CPU Board		
File FuRo Educational Microcomputer Learning Kit CPU Board		
Size A2	Document Number 200801001A	Rev 1.0
Date Thursday, April 22, 2010	Sheet 1	of 1

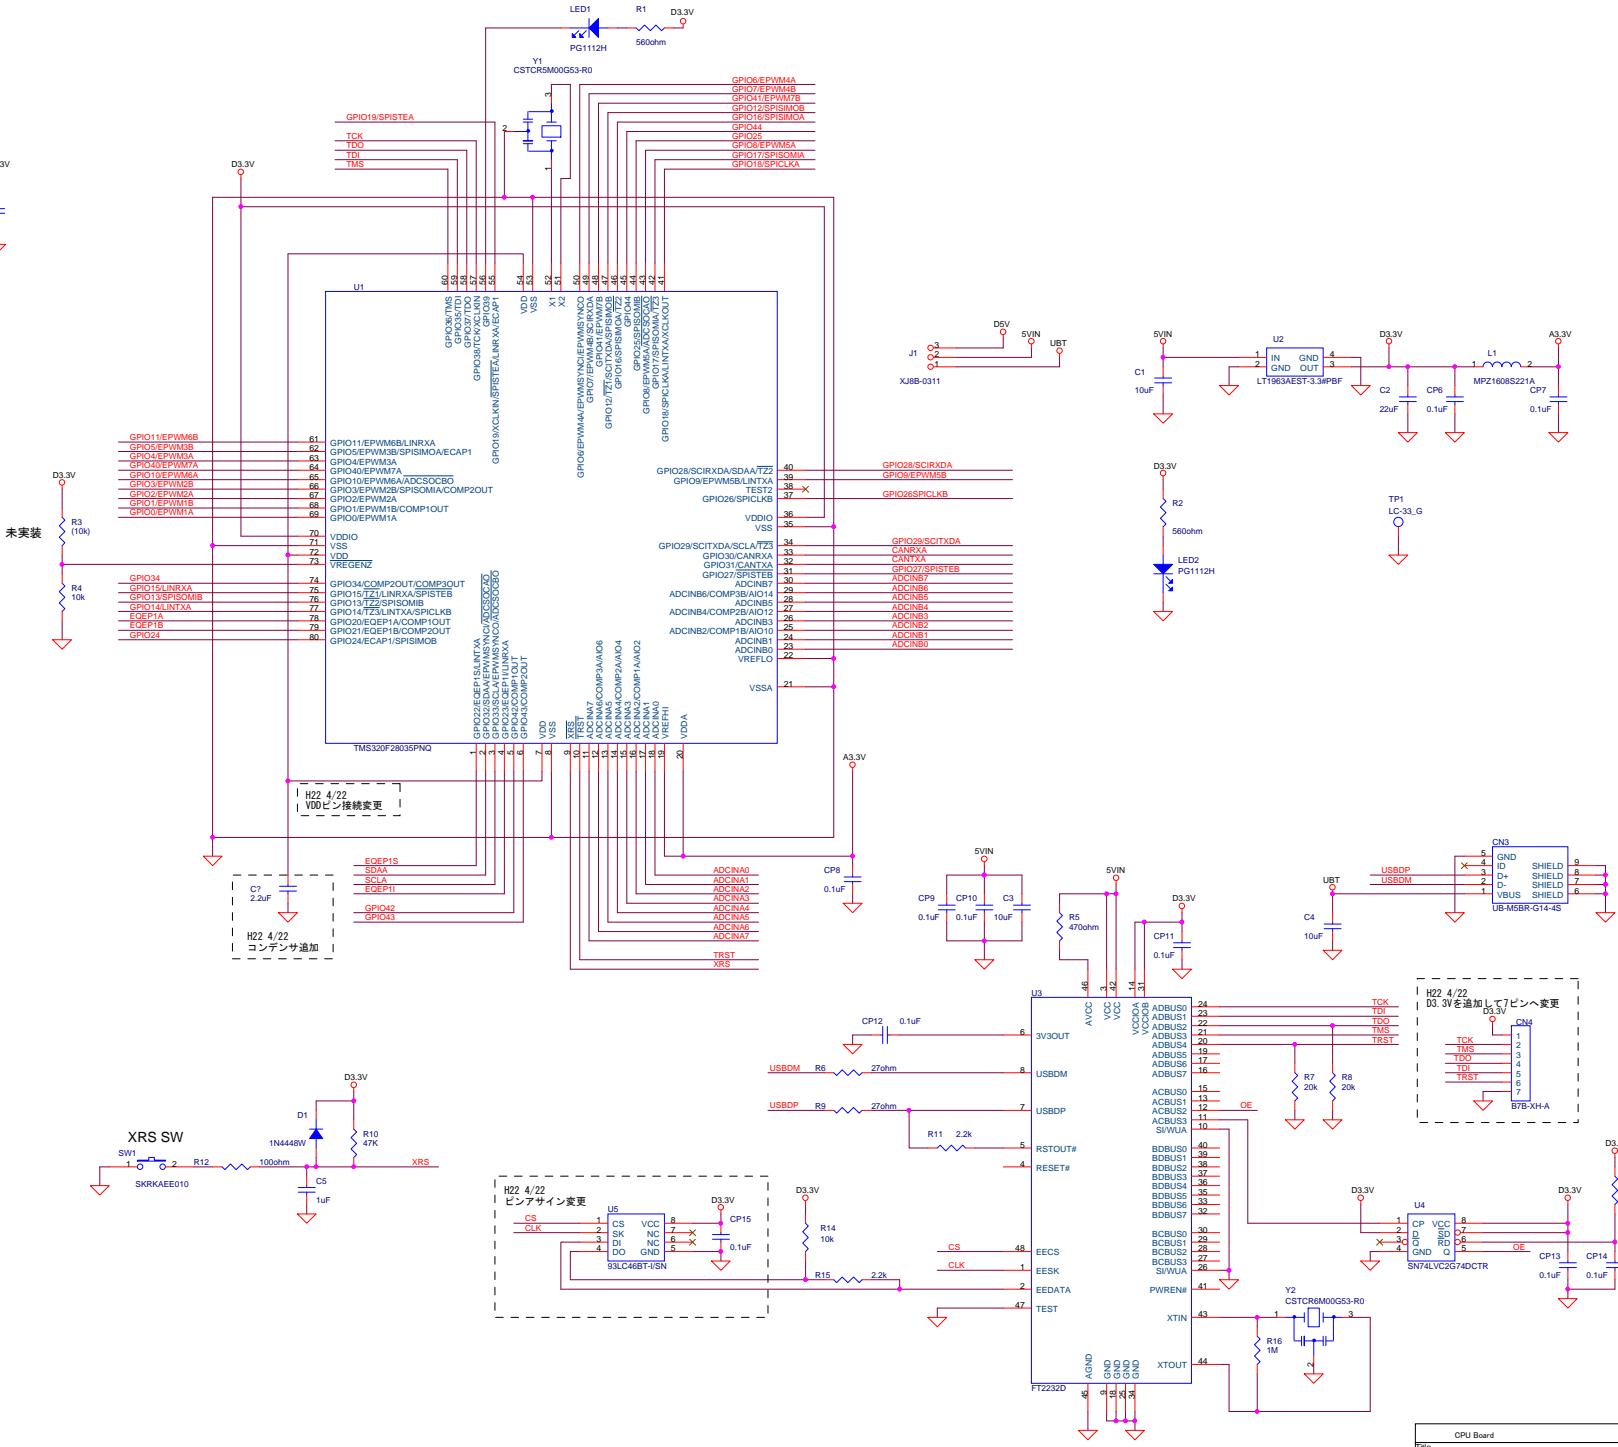
H22 4/22
VDDピン接続変更

H22 4/22
コンデンサ追加

H22 4/22
D3.3Vを追加して7ピンへ変更

H22 4/22
ピンアサイン変更
